### חוות דעת מומחה

הנדון: רכוש משותף בבניין, רחוב רב [REDACTED]

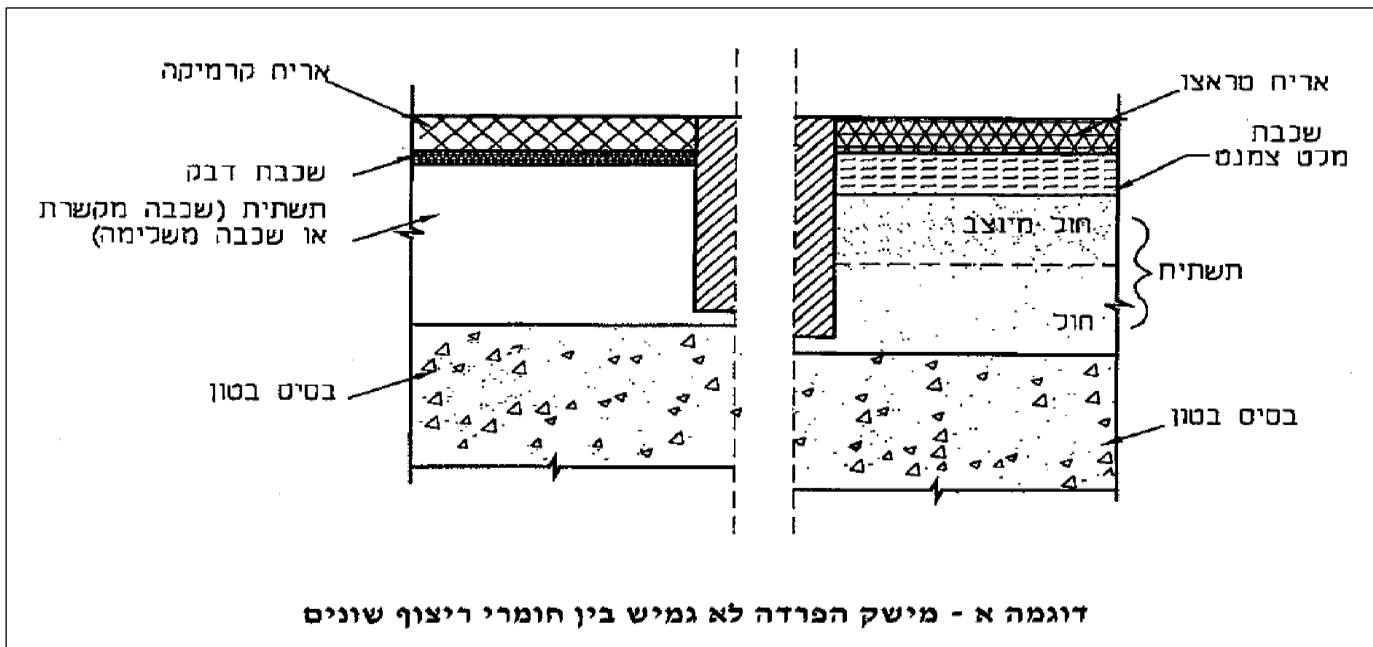
א. רוחב המישקים שבין אריחים ברצפת לובי קומתי של קומת גג, מבואה לבניין, חדר עגלות חדר משואות מס, חדר אשפה פחות מ 3 מ"מ המינימליים כנדרש עפ"י תקן ישראלי ת"י 1555 חלק 3 (2003) סעיף 4.6.1:

כמו כן נדרשת אחידות ברוחב המישקים ע"פ ת"י 1555 חלק 3 (2003) סעיף 5.1.4.3, ציטוט:

במצב הקיים יש קושי רב לבצע מילוי רובה במישקים כנדרש בתקן סעיף 2.1.9.1 ציטוט:

כעיקרון התיקון דורש פירוק והחלפת אריחי קרמיקה אך בהתאם להסכמת הדיירים ניתן לבצע מילוי  
 (  $0 \leq \frac{S''}{H''} = \frac{S''}{H''} = 1$  )  
 (  $0 \leq \frac{S''}{H''} = \frac{S''}{H''} = 1$  )  
 (מחיר יסוד של אריחים 120 ש"ח/מ"ר בהתאם לצוין במפרט הטכני).

**5. 4. רום מערכת התיבות מפני הרצפה (ציור 11)**

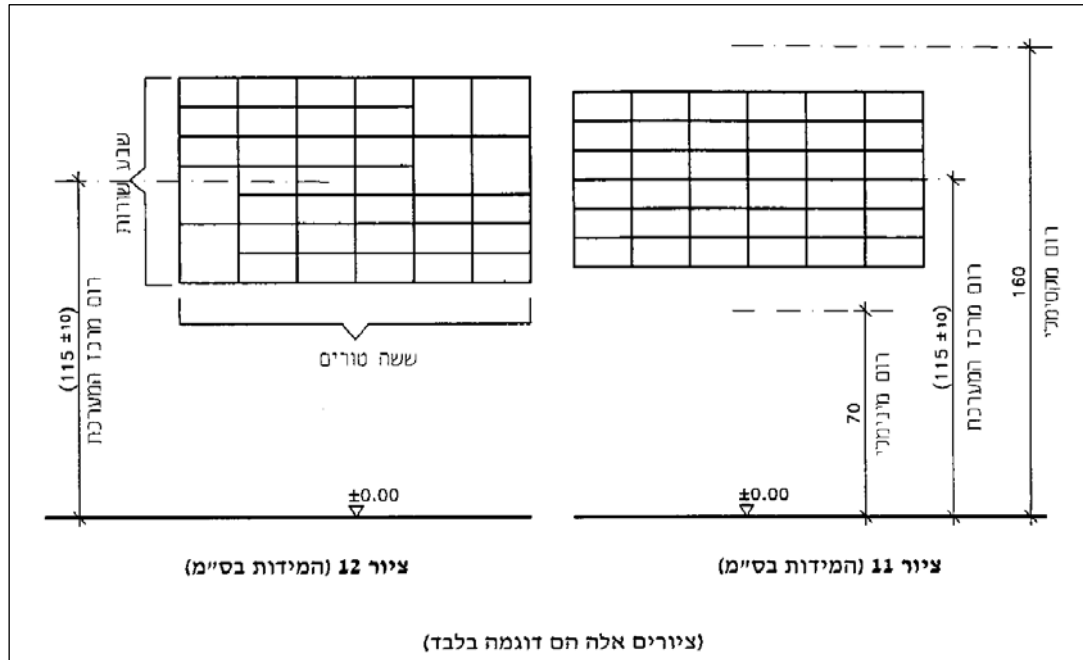
4. רום דופן עליון של מערכת גבוהה מ 160 ס"מ המקסימאליות, רום מרכז המערכת הינו 135 ס"מ במקום  $115 \pm 10$  ס"מ כנדרש בסעיף 5.4 שבתקן, ציטוט :

- לשנות קונסטרוקציה של וויטרינה ולשנות גובה התקנת המערכת.
- להוסיף 3 תיבות דואה.
- לשנות לוח למניעת גניבות דברי דואר.
- להוסיף אמצעי זיהוי.

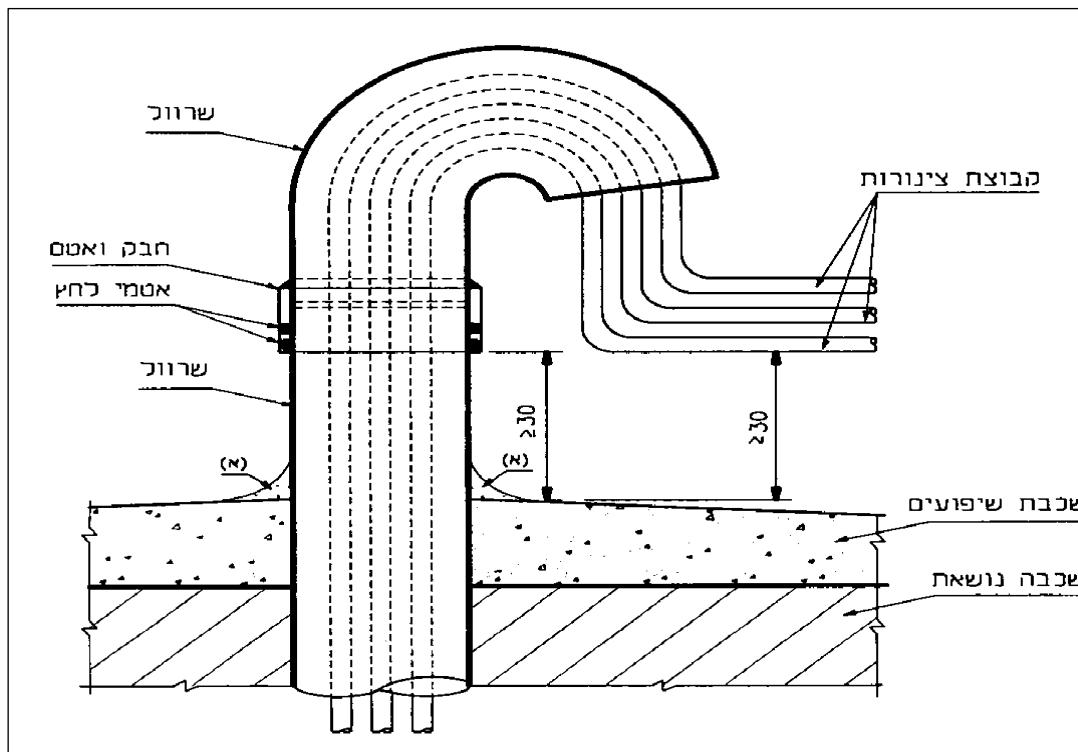
ו. שלוליות באזור פתחי ניקוז באזור צפון-מערבי וצפון-מזרחי של גג.  
 עומק שלולית מעל 10 מ"מ אסורה ע"פ ת"י 1752 (1) פרק "ד" סעיף "ד", ציטוט:

(. יח' \* ש"ח/יח = ש"חמומלץ להנמיך פתחי ניקוז. )

ציור 4 - הנחה סביב מתקן בעל מכסה עגול (דוגמה)

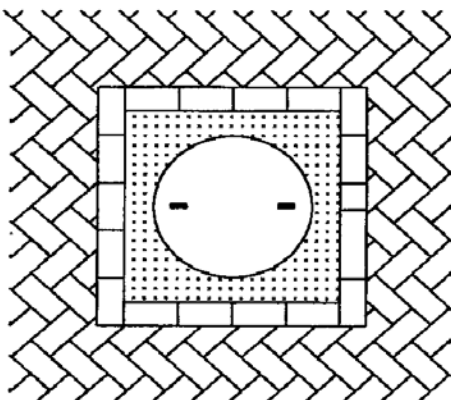
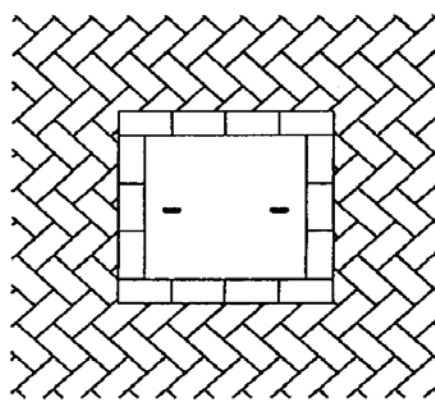
המכסים הינם עגולים לכן נדרש עיבוד בצורה מלבנית סביב המכסים. בפועל בוצע חיתוך אבני ועיבוד בצורה (3) יח"מ \* 0 = ש"ח/יח"מ = ש"ח/עגולה. מומלץ לפרק את הקיים ולבצע שנית כנדרש

### 2.3.4 משטחי ביניים בכבש

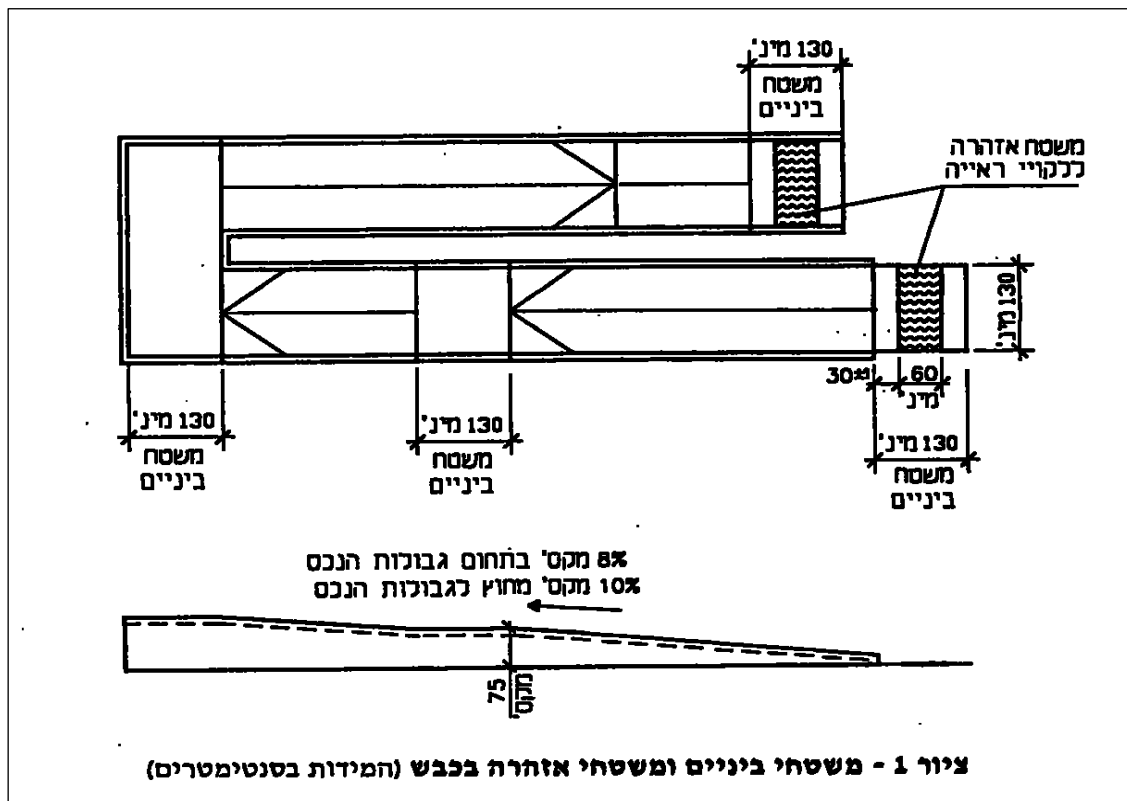
7. גדר בחלק מזרחי של מגרש בוצע בחלק תחתון מבטון מזוין ובחלק עליון בבניה מבלוק בטון (6 שורות בלוקים). אותרו הליקויים הבאים:

### 9.3.2. בתי-אחיזה בכבש

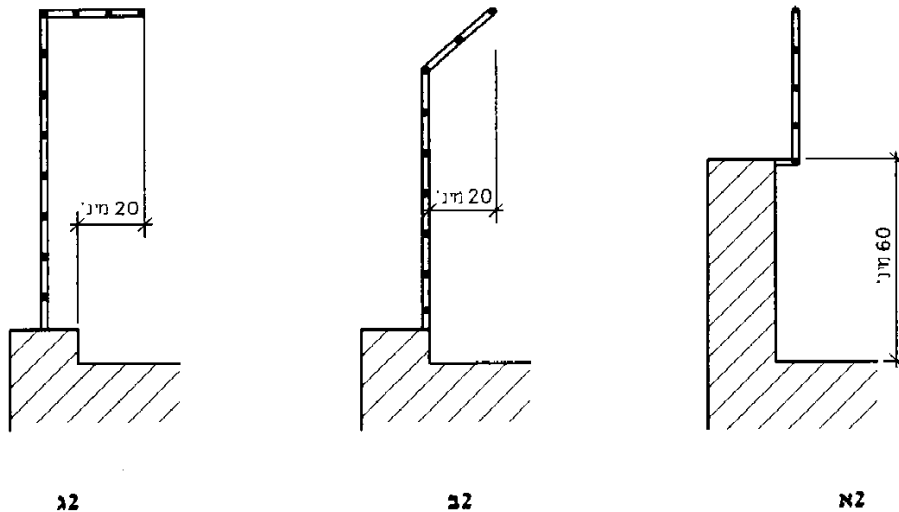
ד. לא הותקנו בתי אחיזה משני צידי הכבש כנדרש בסעיף 2.3.9 שבתקן, ציטוט:

התיקון דורש:

2.2 (ב)

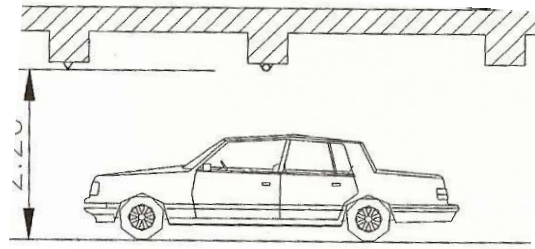
3. הכניסה לבניין מאזור החניון אינה נגישה לאנשי עם מגבלות בגלל ש:  
- קיים גרם מדרגות (3 יח') בחדר מדרגות באזור כניסה לקומת קרקע דרך חדר מדרגות הבניין.  
- קיים גרם מדרגות (2 יח') ליד דלת יציאה לחניון באזור חניה מס' 8.

9.4 מידות משטחי חניה ניצבת בין עמודים וקירות.

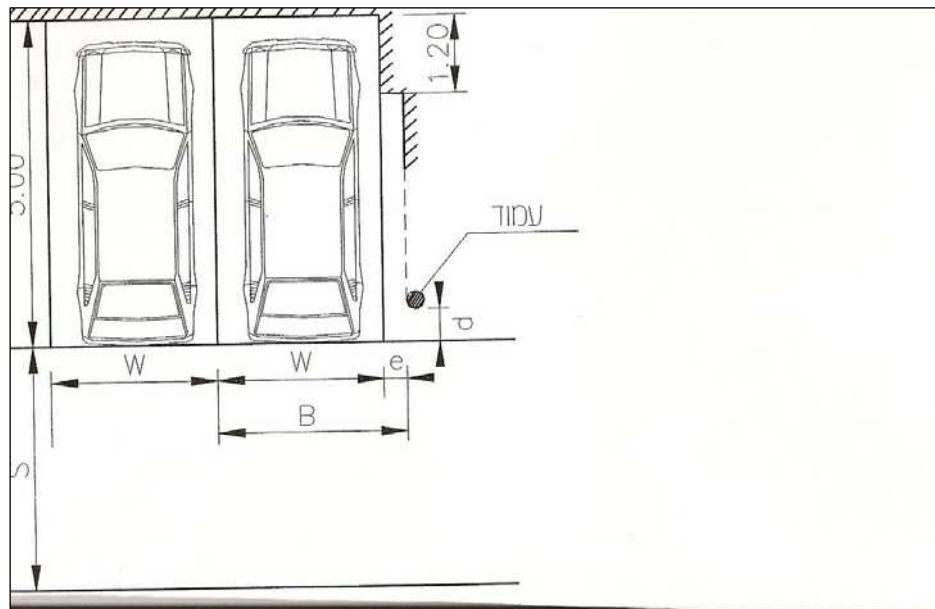
5. רוחב חניות בודדות מס' 17, 14 הנמצאות בין 2 עמודים הינו 278 ס"מ במקום 300 ס"מ המינימליים הנדרשים. רוחב 2 תאי חניה מס' 11-10, 8-3 הנמצאים בין עמודים לבין קיר הינו 466-478 ס"מ במקום 540 ס"מ המינימליים הנדרשים. הדרישות לרוחב מזערי של חניות מפורטות בהנחיות לתכנון חניה של משרד התחבורה (פרק י' ד' תכנון חניונים) סעיף 9.6 וטבלה 9, ציטוט:
